品番	TBV03417ZA	品名	壁付サーモスタット混合水栓	2 / 3
----	------------	----	---------------	-------

件名	アーチハンドル補修時の注意情報					
対象製品	TBV03435J、TBV03435Z、TBV03436J、TBV03436Z、TBV03440J、TBV03441J、TBV03441Z	TBV03454J、TBV03414J、TBV03414J1、TBV03414Z、TBV03414Z1、TBV03415J、TBV03415J1	TBV03415Z、TBV03415Z1、TBV03416J、TBV03416Z、TBV03416ZA、TBV03417J、TBV03417Z	TBV03417ZA、TBV03425J、TBV03452J、TBV03452Z、TBY01405J、TBY01405J1	TBY01405Z、TBY01405Z1、TBY01406J、TBY01406Z、TBY01406ZA	他

### 新旧製品識別方法

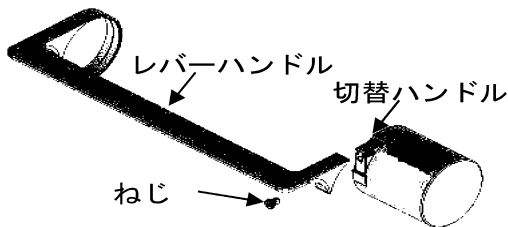
前期型品	切替時期 2023年11月	後期型品
<p>製造ロット 2023年10月31日まで</p> <p>切替ハンドル ねじを外した内部形状</p>  <p>めねじ 切替ハンドル ねじ 小さな突起</p> <p>現物での突起見え方</p>		<p>製造ロット 2023年11月1日以降</p> <p>切替ハンドル ねじを外した内部形状</p>  <p>めねじ 溝 大きな突起</p> <p>現物での突起見え方</p>
<p>製造年月日の確認方法</p> <p>例) 230405=2023年4月5日</p>

ねじ緩み補修の際は、TH5D0477（切替ハンドル、レバーハンドル、ねじセット）で交換ください。

ねじ緩み補修以外の補修でねじだけ手配な場合は後期型品とはねじ長さが異なりますのでご注意ください。  
前記型品用：TH61504M  
（後期型品用：分解図参照）

**注意** 切替ハンドル、レバーハンドル、ねじのセットで新旧互換があります。各部品のみでの交換では新旧互換がありません。
